Přehledový list připomínek v lokalitě 220 / Staré Butovice

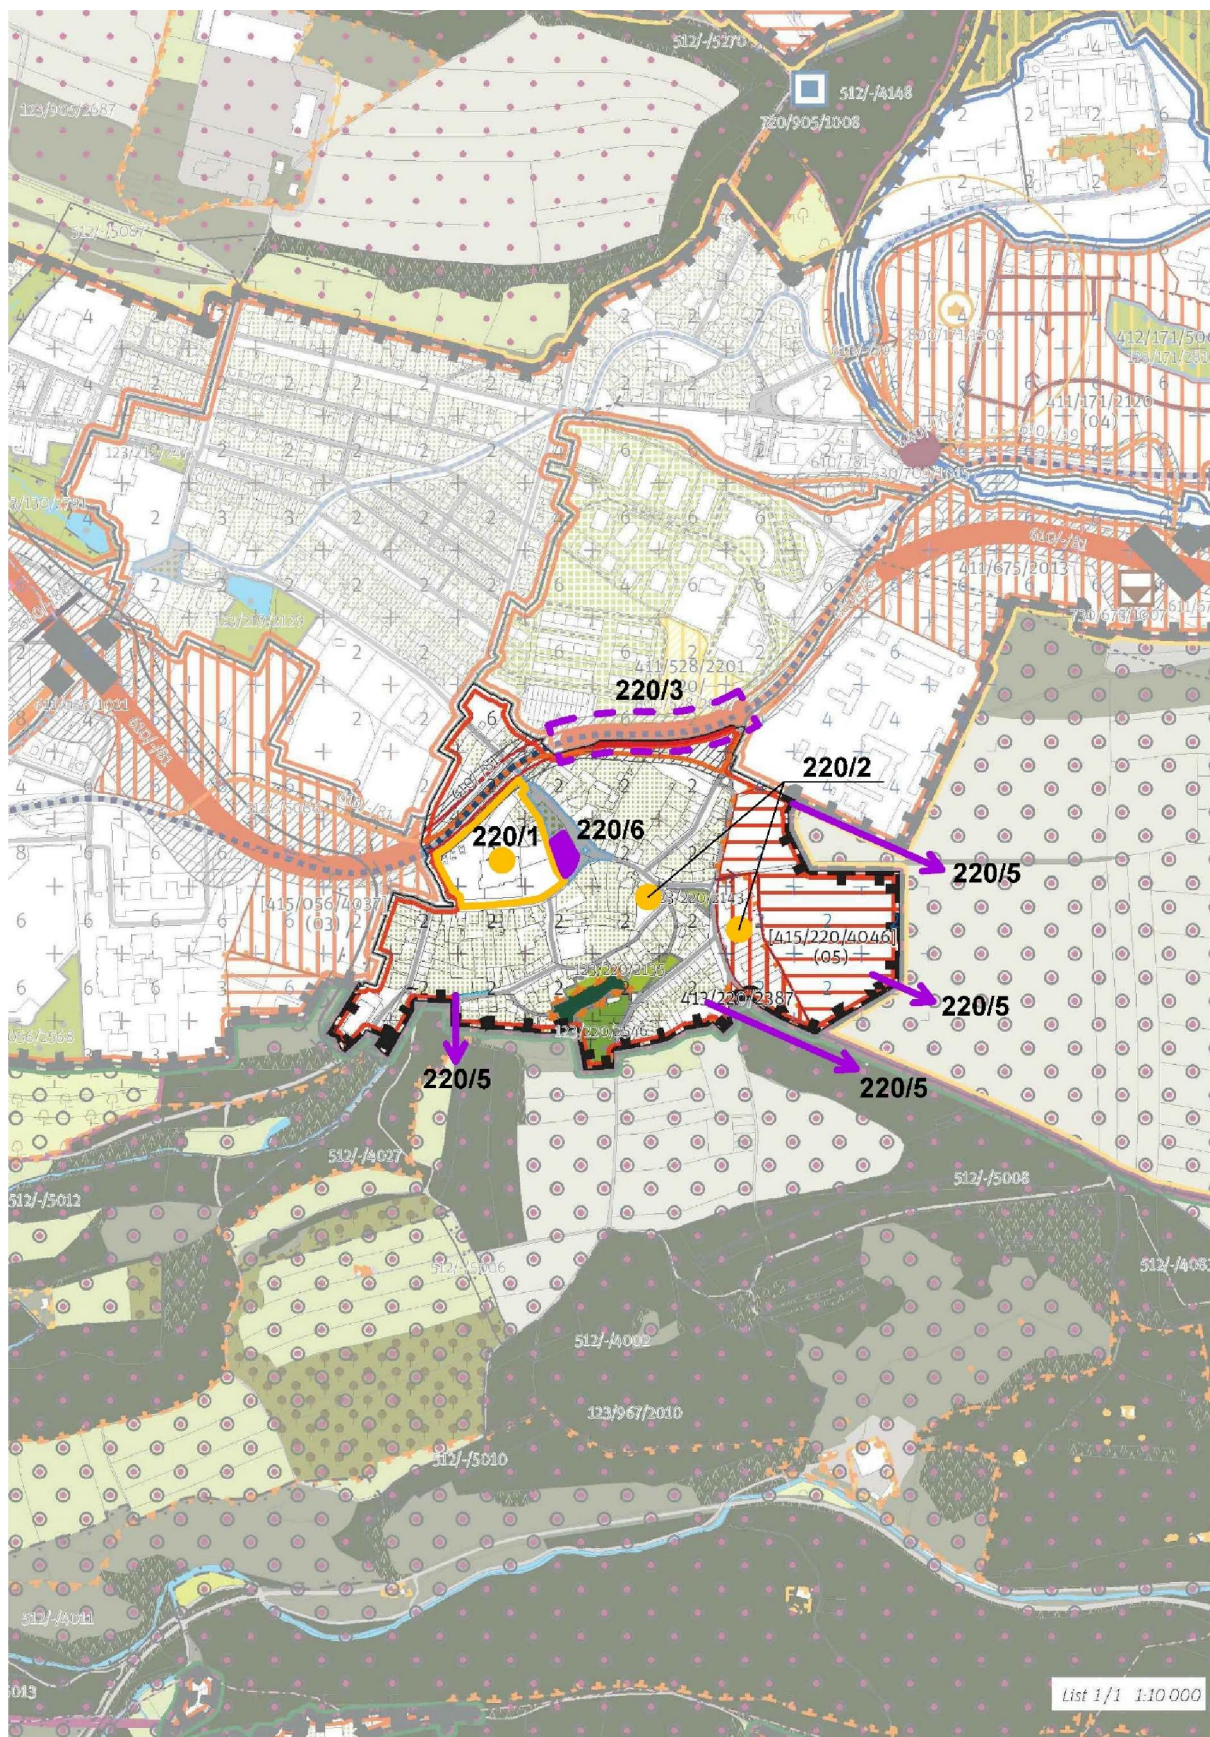
Doplnit vyznačení stávající sportovní plochy rekreační vybavenost - areál mezi ul. Stodůleckou a Radlickou. Tato připomínka je zásadní.

Odůvodnění: Označení stávající OV z koordinačního výkresu 03 je nutné propsat také do základního výkresu 02 a tedy i do KLZ.

Vyznačit stávající Waldorfskou ZŠ + záměr nových školních pavilonů v transformační ploše na východě. Tato připomínka je zásadní.

Odůvodnění: Označení stávající OV rekreační z koordinačního výkresu 03 je nutné propsat také do základního výkresu 02 a tedy i do KLZ.

Na hranici s lokalitou č. 528/U Kříže schází vyznačit na plánované RR připravené spojení Butovického a Jinonického tunelu do jednoho Jinonického. Tato připomínka je zásadní.

Odůvodnění: Projednávané ÚR RR sice počítá se dvěma tunely a mezilehlým úsekem připraveným k pozdějšímu zakrytí, ale zpracovaná studie Pudis - Satra prokazuje reálnost spojení v dalším stupni. S ohledem na časový horizont realizace RR je vhodné zakreslit do MPP spojený Jinonický tunel.

Vypustit z výkresu 02 rastr Výškové regulace, ponechat jako informativní ukazatel ve Schéma 03. Tato připomínka je zásadní.

Odůvodnění: Výšková regulace pomocí čtverců 100 x 100 m je v území stabilizované lokality s jasnými objemy budov nadbytečná a nepřesná - zavádějící. Výšky hrubého rastru neodpovídají skutečné hladině. Pravidla pro dostavbu proluk či přestavbu stávajících objektů dostatečně jasně definují výšky existujících objektů a index využití lokality.

Chybí vyznačení prostupnosti do rekreačního území lokality č. 926/Dívčí hrady a č. 967/Prokopské a Dalejské údolí. Tato připomínka je zásadní.

Odůvodnění: Lokalita přímo sousedí s nezastavitelnou přírodní lokalitou č. 926/Dívčí hrady a 967/Prokopské a Dalejské údolí; v rámci rozvojového území není fixováno propojení z lokality do tohoto prostoru.

Vyznačit stávající Butovický rybníček v ploše veřejného prostranství jako vodní plocha. Tato připomínka je zásadní.

Odůvodnění: Jedná se žádoucí současný stav v území a jeho charakteristický prvek.

Zohlednit probíhající podněty na změny ÚPn v území: P20/2017, P23/2017, P1/2018. Tato připomínka je zásadní.

Odůvodnění: Jedná se o podněty na změny ÚPn probíhající a pořizované se souhlasem MČ Praha 5.
